改善箇所説明図

改善の内容

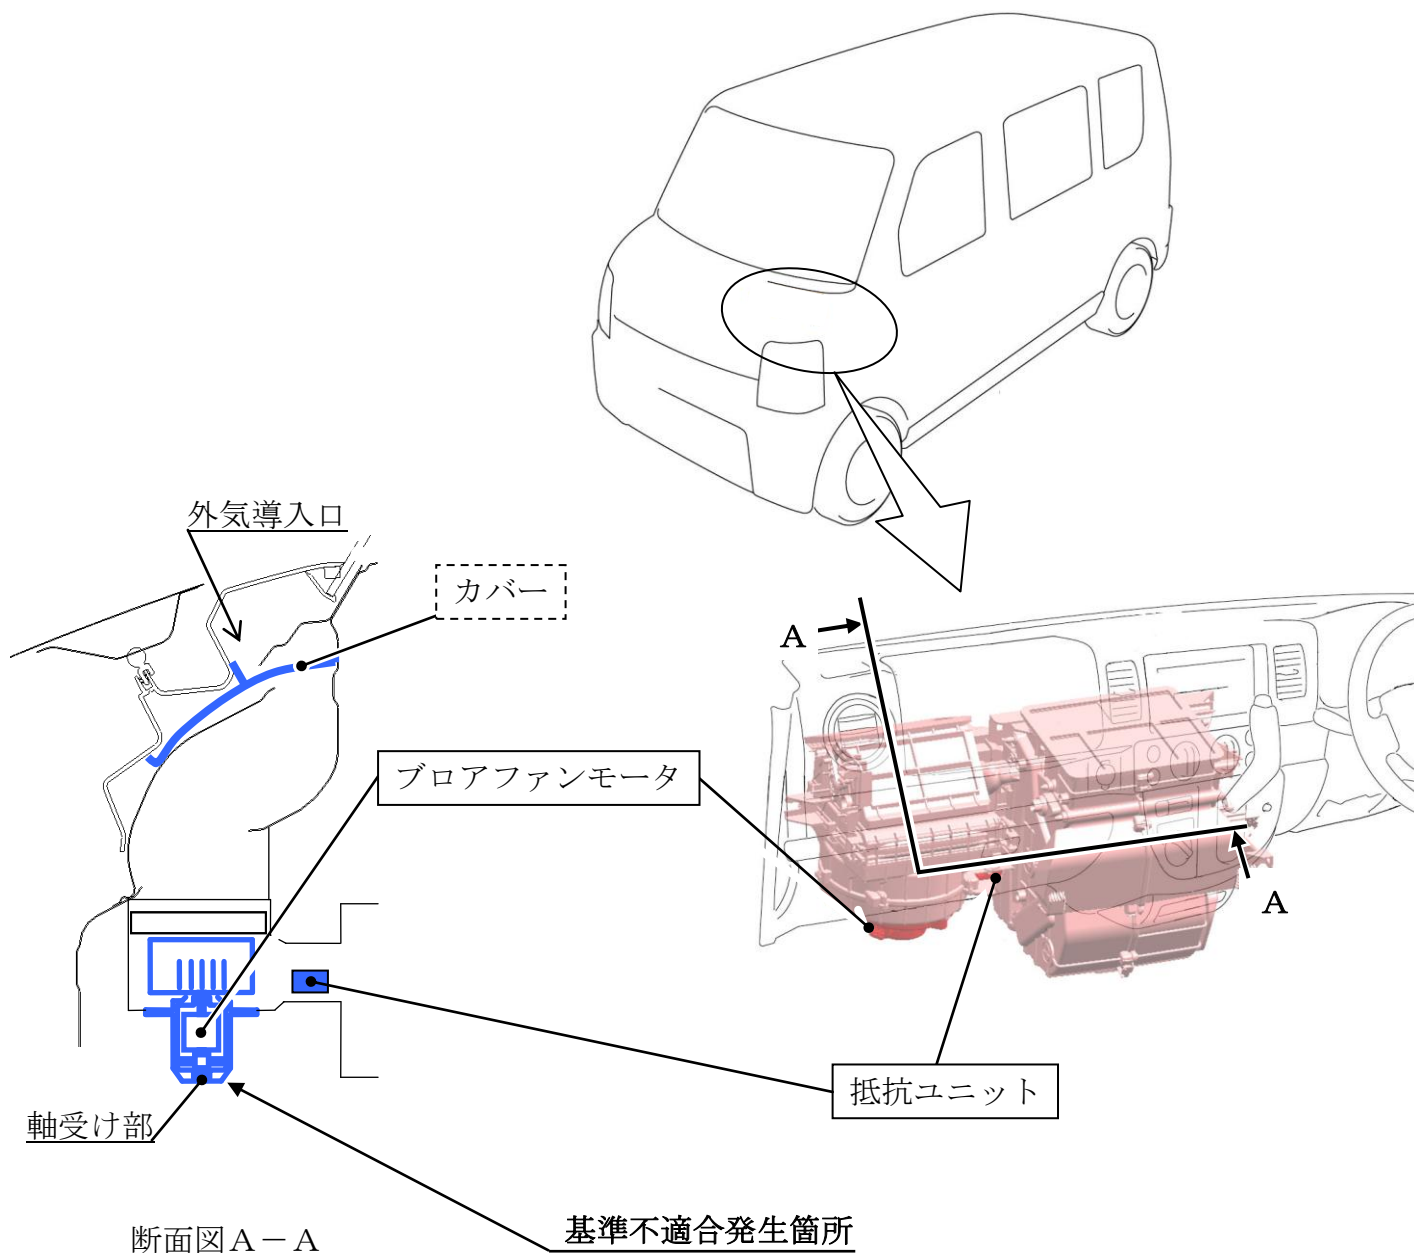
エアコンの外気導入口の構造が不適切なため、雨水がブロアファンモータ部に浸入し、当該モータの軸受け部が錆びて固着するものがある。そのため、ブロアファンモータが停止してデフロスタが作動しなくなる。また、マニュアルエアコン仕様車においては、ブロアファンモータの回転を制御する抵抗ユニット内の温度ヒューズの仕様が不適切なため溶断せず、最悪の場合、抵抗が過熱して火災に至るおそれがある。

全車両、外気導入口のカバーとブロアファンモータを点検し、カバーが装着されていないものはカバーを追加する。また、ブロアファンモータに錆が発生しているものはブロアファンモータを新品に交換する。なお、マニュアルエアコン仕様車は、ブロアファンモータの回転を制御する抵抗ユニットを点検し、対策品が装着されていないものは対策品に交換する。
